- Codice Proc.:** 4673
- Sigla Progetto:** ME_042_VIAR055
- Proponente:** Comune di Lipari
- Procedimento:** Istanza di verifica di ottemperanza alle condizioni ambientali contenute nel D.A. n. 10/GAB del 03/02/2026 nel provvedimento di Valutazione di Incidenza Ambientale (V.Inc.A.) ai sensi dell'art. 5 del D.P.R. n. 357/97 – Livello II – Valutazione Appropriata, integrata con l'istanza di autorizzazione regionale ai sensi dell'art. 109 del D.lgs. 152/2006, ai sensi dell'art. 8 D.M. n. 173/2016 e s.m.i.
- OGGETTO:** “Realizzazione ex novo di impianti di dissalazione dell'acqua marina (dissalatori) finalizzati alla produzione di acqua potabile, di tipo mobile o removibile, costituiti da sistemi modulari compatti ed ampliabili. Isola di Filicudi - Comune di Lipari (ME)”.

PARERE C.T.S. n. 605/26 del 12/06/2026

Planimetria con indicazione delle condotte di cui al progetto approvato con D.A. 10/GAB

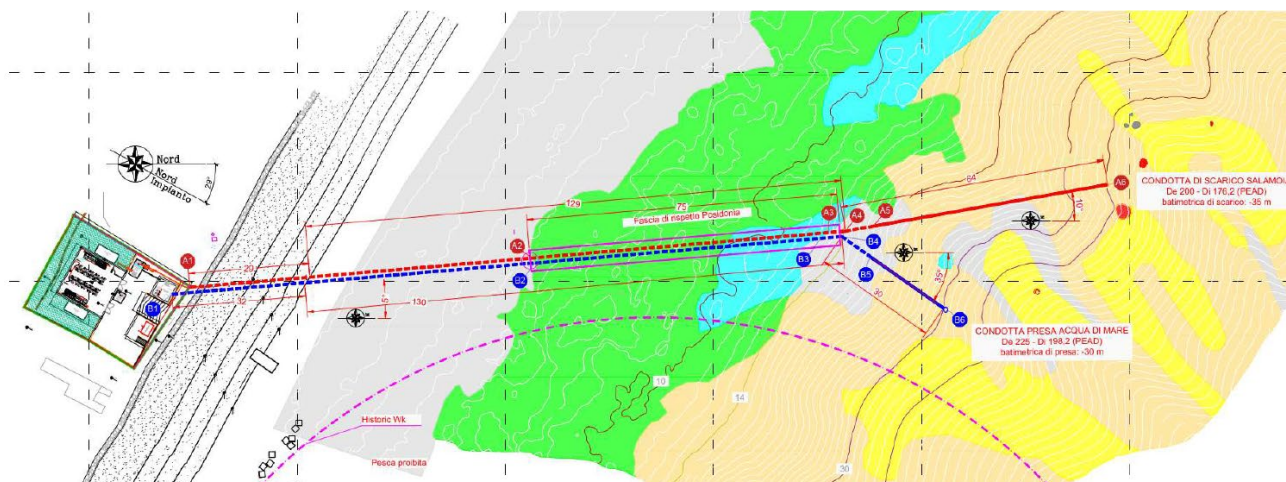
CONSIDERATO che nel progetto esecutivo il Proponente Comune di Lipari ha rimodulato il tracciato delle condotte di presa e scarico che ha comportato una traslazione del tracciato rispetto alla configurazione originaria e una variazione dello sviluppo complessivo e dei punti terminali delle condotte.

“La condotta di scarico e quella di presa hanno uno sviluppo comune dalla linea di battigia fino alla batimetrica -14 m. s.l.m.. per una lunghezza di 130.00 m e formano un angolo di 4° NW. In corrispondenza di questo punto la condotta di presa (in rosso) prosegue in linea retta fino alla batimetrica -30 per uno sviluppo complessivo di 200 m. Dal punto di diramazione alla progressiva 130.00 m e alla profondità di -14.00 m, la condotta di scarico (in blu) prosegue per uno sviluppo di 200.00 m fino alla batimetrica di -35.00 m.s.l.m.. con un angolo di -28° NW”.

Planimetria generale con indicazione delle nuove condotte integrata il 12/06/2026

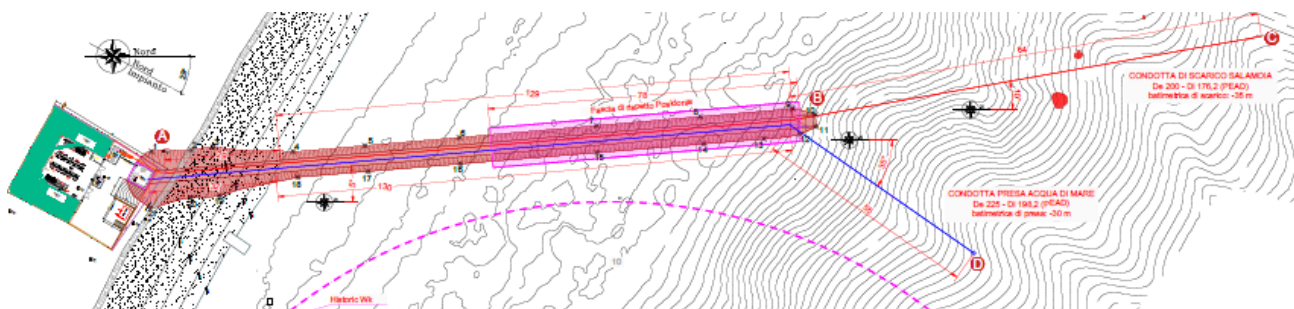
RILEVATO che l'elaborato PE-SI-PL-08 individua l'area in scavo e riporta le coordinate dei punti 1-21 del tracciamento degli scavi, indicando tuttavia il sistema di coordinate ETRS89 UTM33N – EPSG25933, mentre il verbale di audizione e la Condizione Ambientale n. 1 richiedono l'indicazione delle coordinate geografiche in formato WGS84;

RILEVATO altresì che gli elaborati grafici integrativi riportano dati non pienamente omogenei in ordine alla superficie di scavo su fondale con presenza di Posidonia oceanica, in quanto il PE-SI-PL-

08 indica “Scavi su fondale con posidonia (~780 m²)”, mentre il PE-ID-PL-01 indica “Scavi su fondale con posidonia (~375 m²)”; tale difformità probabilmente è un refuso derivante da un dato non aggiornato in fase di integrazione in quanto è presente nelle tavole iniziali e comunque deve essere chiarita dal Proponente e recepita nel piano operativo definitivo di espianto, traslocazione, reimpianto e monitoraggio;

RILEVATO altresì che gli elaborati grafici integrativi riportano il percorso delle tubazioni sostanzialmente uguale a quello del D.A. 10/2026 con una inclinazione lievemente diversa per spostarsi dal cerchio di segnalazione archeologica;
